# 4.1 Informationen zur Carolabrücke

# Änderung Rückbaukonzept Zug C

## Grund 1:

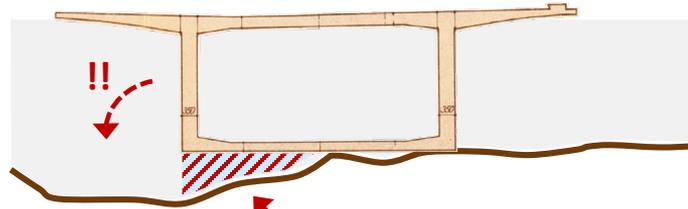
Keine Auffahrt auf Überbau in Elbe mehr möglich, weil:

Instabile Lage durch Auskolkungen

## Grund 2:

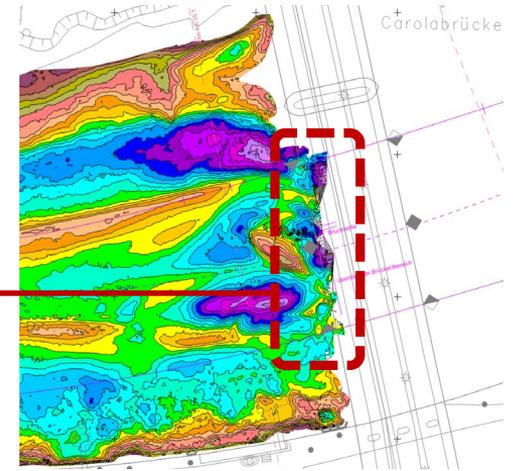
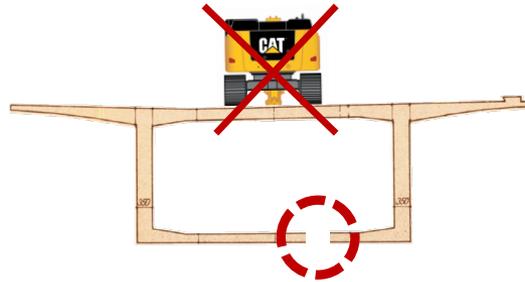
Überbau nicht mehr standsicher auf Grund von Schädigungen durch Absturz

# Rückbaukonzept Zug C Flussbereich Altstadt

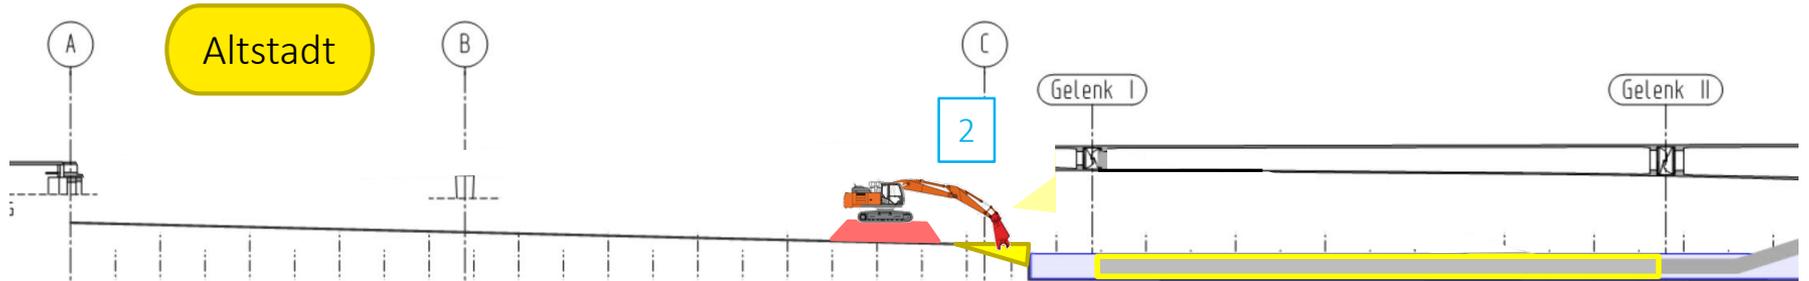
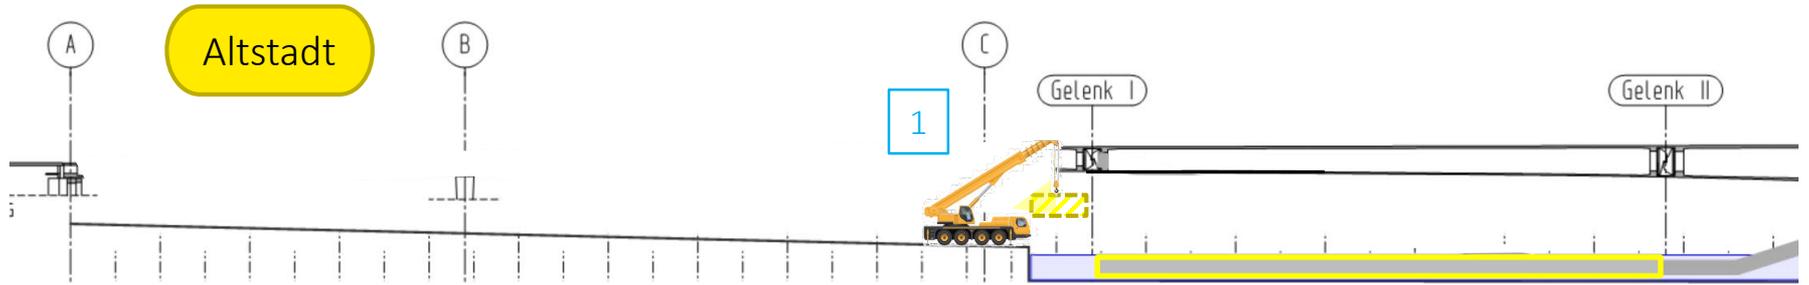
Pegelstand:

< 1,80m

Vorbereitungsarbeiten für Rampenschüttung:

- 1 Teilberäumung Elbe von Brückenteilen (erfolgt)
- 2 Teilabbruch Ufermauer (läuft)

# Rückbaukonzept Zug C Flussbereich Neustadt

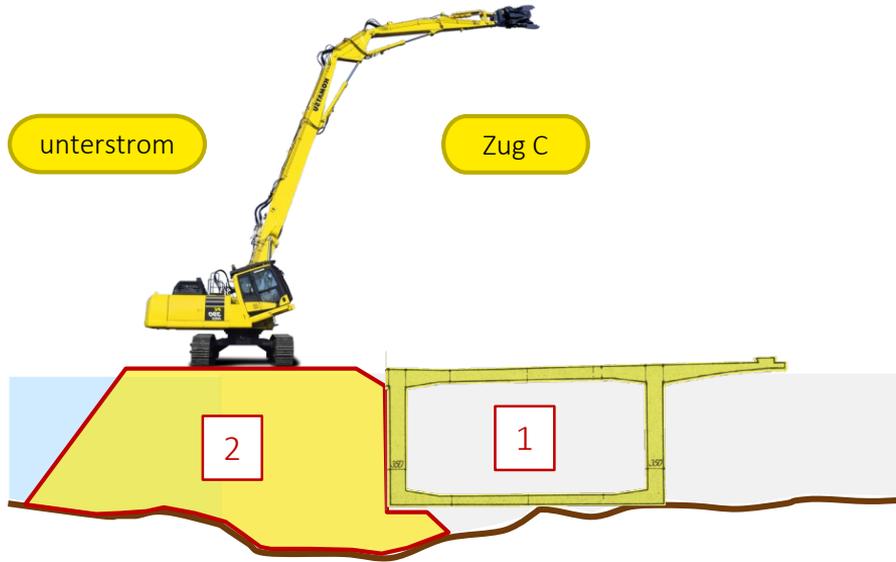
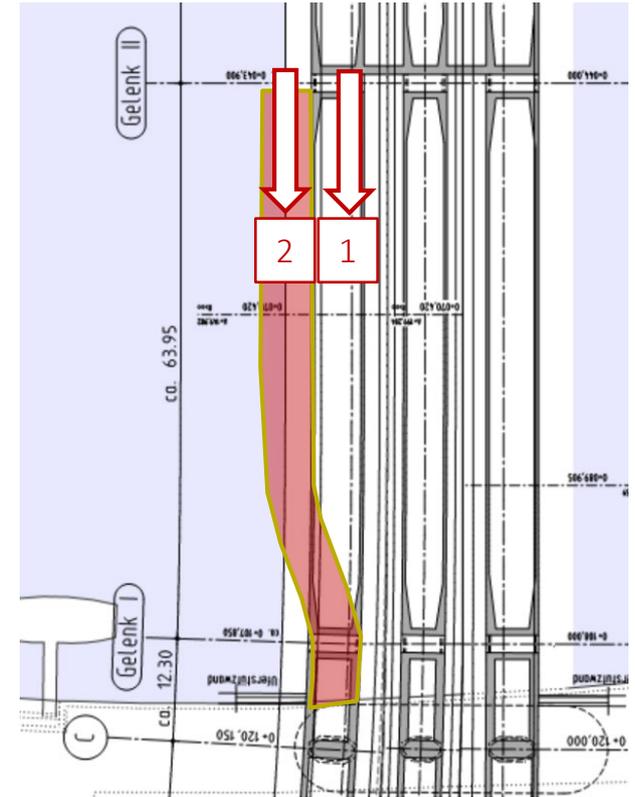
Pegelstand: (<1,80m)

Immer abwechselnd Abbruch von ca. 5 Metern des Zug C und Rückbau Damm rückwärts „vor Kopf“

# Bedingungen Nutzung Wasserstraße

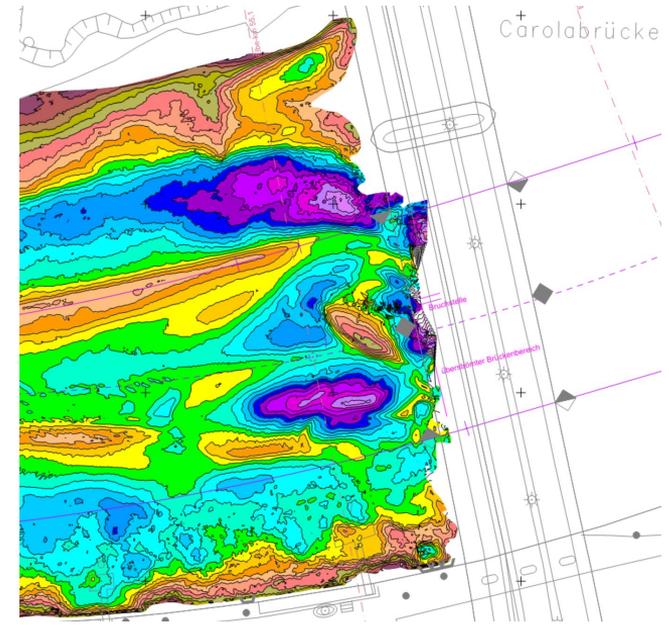
- Vor temporärer Nutzung der Bundeswasserstraße Elbe muss die Fahrrinne wiederhergestellt werden (einheitliche Wassertiefe – Farbe blau)
- Voraussetzung: Standsicherheit der Züge A und B temporär gesichert sein

# Rückbaukonzept Zug C Flussbereich Neustadt

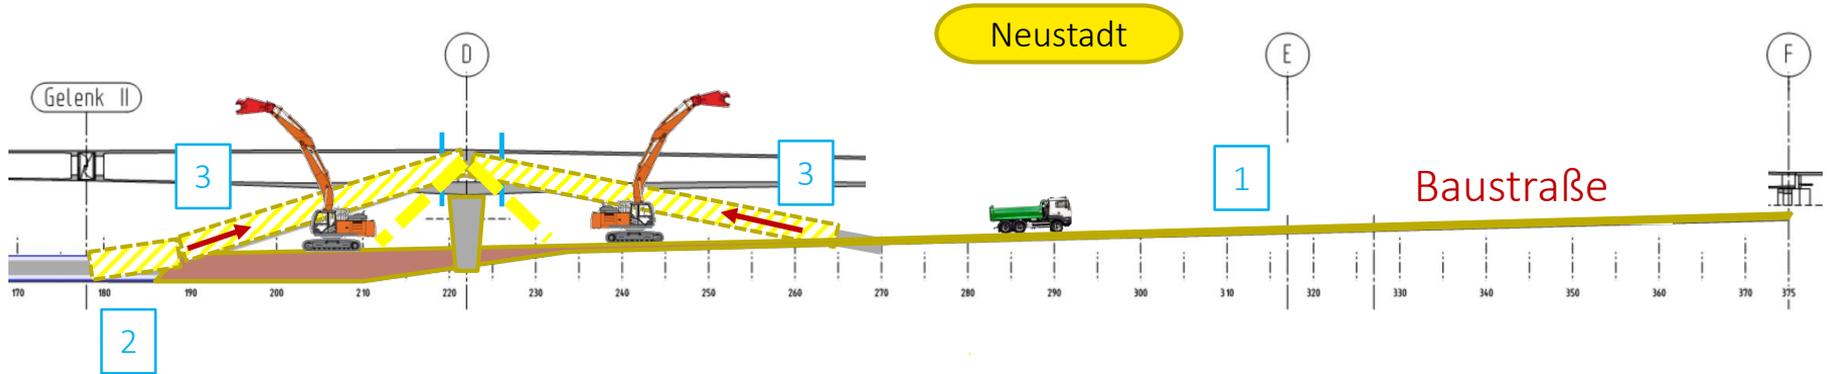
Pegelstand: (< 2,00m)  
Beginn: 01/2025

1. Herstellung Baustraße
2. Abbruch liegendes Teil in Elbe (bei Gelenk II)
3. Abbruch schräge Überbauteile beginnend von unten (parallel auf beiden Seiten)
4. Zerkleinern und Beräumung Abbruchteile
5. Rückbau Baustraße
